N/Réf. : BXL21623_750_PUN

BRUXELLES. Rue des Grands Carmes, 20-28

PERMIS UNIQUE : Restaurer et réaffecter les immeubles classés et non classés en Centre Communautaire. Regroupement d'associations autour d'espaces socioculturels, intégration de logements et mise en valeur du patrimoine architectural ancien

Avis de la CRMS

Plan d'élévation projetée des façades sur rue extrait de la demande

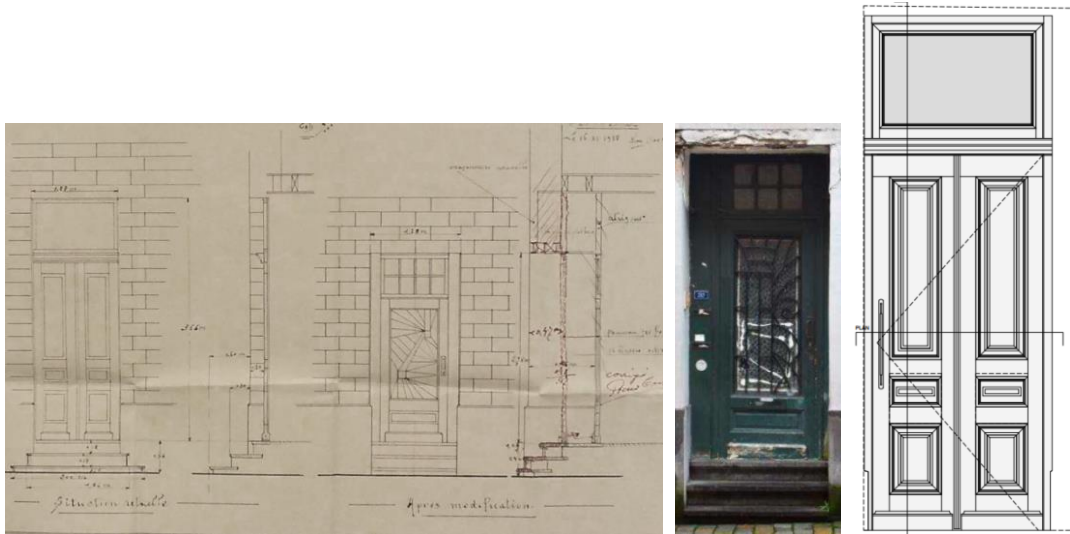
➤ ***Soumettre les conclusions des tests de dérochage ainsi que les teintes de finition pour approbation à la DPC avant exécution .***

Le dérochage des façades à rue - actuellement enduites à la chaux au n°s 20-24 et cimentées aux n°s 26-28 - est approuvé à condition que des essais préalables en démontrent la faisabilité sans altérer le parement de briques sous-jacent. La CRMS souligne par ailleurs l'importance d'une légère différenciation chromatique entre les nouveaux enduits à la chaux des différentes façades, pour assurer une intégration harmonieuse de la rénovation à l'échelle de la rue et une lecture du rythme parcellaire .

- **Améliorer le dessin de la porte d'entrée de la maison n° 20, en l'adaptant à sa nouvelle configuration, dans le respect de la typologie néoclassique.**

Le retour aux proportions néoclassiques de la baie d'entrée contribue à la cohérence des façades. Le dessin de la porte devra cependant être amélioré en adaptant le panneautage à l'échelle du battant unique représenté sur les plans. Sur ce point, la proposition actuelle est, en effet, incohérente puisqu'elle reproduit la composition à deux vantaux figurant sur les documents d'archives, alors que la porte projetée ne comporte qu'un seul ouvrant. Au besoin, l'on pourrait opter pour deux battants asymétriques, avec panneautage adapté.

- **Réduire les dimensions de l'enseigne conformément aux dispositions du RRU.**

S'agissant d'un bien classé, il convient d'appliquer les prescriptions relatives aux zones restreintes définies au Titre VI du règlement, notamment en limitant la hauteur de l'enseigne perpendiculaire à 1,5 m.

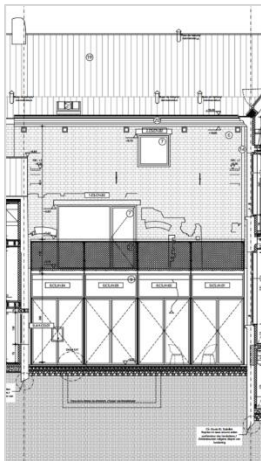
- **À l'intérieur du futur café, préserver une portion plus importante du mur mitoyen séparant les n°24-26 et garder la trace de la division des plafonds anciens.**

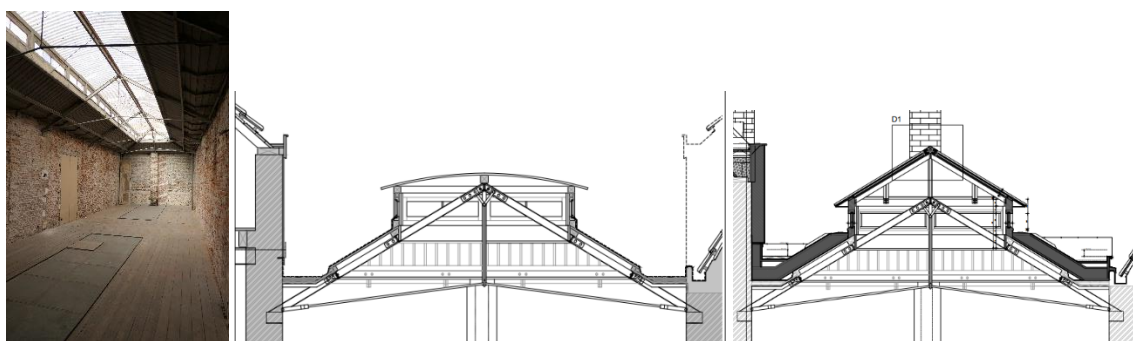
➤ **Poursuivre le travail sur les dessins d'exécution.**

- L'ajout de divisions « rapportées » par-dessus le vitrage peut être admise, pour autant qu'elles soient présentes des côtés extérieurs et intérieurs, et soient assorties de 'croisillons viennois' assurant la perception visuelle des petits-fers ou petits bois traversants. Les détails d'exécution devront être corrigés en ce sens ;
- Les nouveaux châssis de fenêtre devront reproduire plus fidèlement la typologie néoclassique qu'elles sont censées reproduire, notamment par l'adoption de profils plus fins (la largeur des bois vus figurant sur les dessins actuels étant excessive) ;

- Les dispositifs d'aération de type 'invisibles' renseignés dans le carnet des détails pour les châssis des n° 26-28 devront être rendus réellement invisibles depuis l'extérieur, en privilégiant une solution intégrée aux dormants (de type régul-air). Ceci suppose d'étendre la dérogation PEB à l'ensemble des façades, y compris celles non classées.

Outre la correction de certains détails, un prototype devrait être présenté en début de chantier avant la mise en production des menuiseries.
